Kystdirektoratet
J.nr. 2025 - 54709
Ref. gigrp
Den 9. marts 2026

Tilladelse til såning af ålegræs på 3 lokaliteter i Skælskør Fjord, Slagelse Kommune.

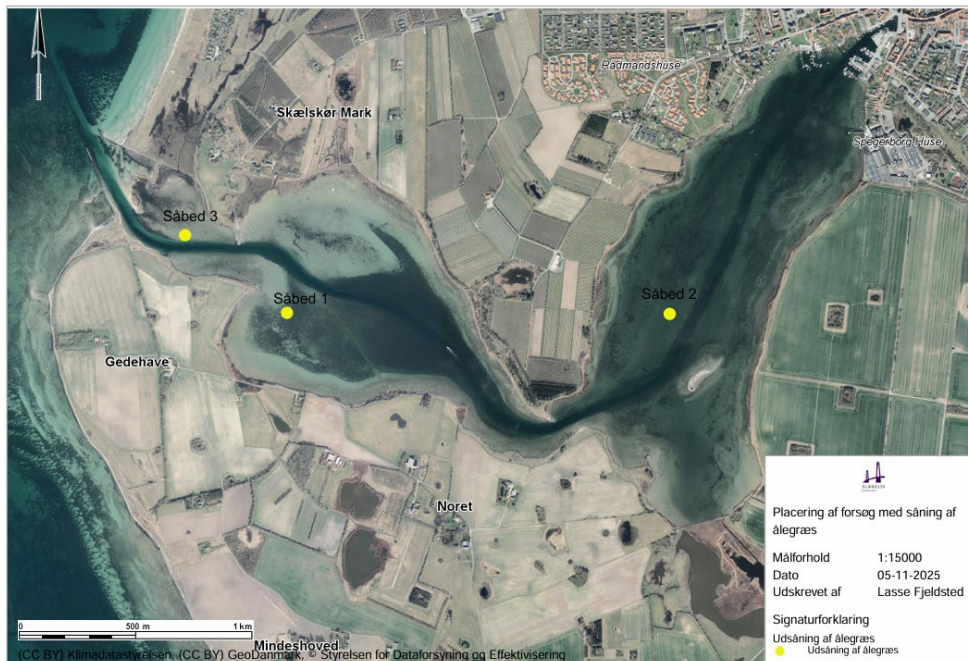
” (...) SGAV vurderer at lokationen Såbed 2 umiddelbart vil kunne være i konflikt med den nationale overvågning af ålegræs. Udplantes ålegræs tilstrækkelig tæt på de nationale transekter, er der risiko for at udplantningen med tiden vil brede sig til overvågningsstransekterne. Dette vil kunne påvirke resultaterne af den nationale overvågning og fortolkningen ift. de presfaktorer, der er på ålegræs og anden rodfæstet vegetation. De ansøgte forsøg med såning af ålegræs skal derfor placeres så de ikke vil kunne forstyrre den nationale overvågning.”

SGAV vurderer at lokationen Såbed 2 umiddelbart vil kunne være i konflikt med den nationale overvågning af ålegræs. Udplantes ålegræs tilstrækkelig tæt på de nationale transektorer, er der risiko for at udplantningen med tiden vil brede sig til overvågningsstransektorerne. Dette vil kunne påvirke resultaterne af den nationale overvågning og fortolkningen ift. de presfaktorer, der er på ålegræs og anden rodfæstet vegetation. De ansøgte forsøg med såning af ålegræs skal derfor placeres så de ikke vil kunne forstyrre den nationale overvågning.

” (...) Det undrer os imidlertid at Styrelsen for Grøn Arealomlægning og Vandmiljø her i høring II kommenterer og problematiserer såbed 2, som de ikke havde nogen kommentarer til i Høring I. Vi har dog på den baggrund endnu engang forsøgt at imødekomme Styrelsen for Grøn Arealomlægning og Vandmiljø, og har derfor også flyttet såbed 2 til en ny lokalitet som fremgår af vedhæftede kortbilag. Jf., figur 1.”

Vi har dog på den baggrund endnu engang forsøgt at imødekomme Styrelsen for Grøn Arealomlægning og Vandmiljø, og har derfor også flyttet såbed 2 til en ny lokalitet som fremgår af vedhæftede kortbilag”.
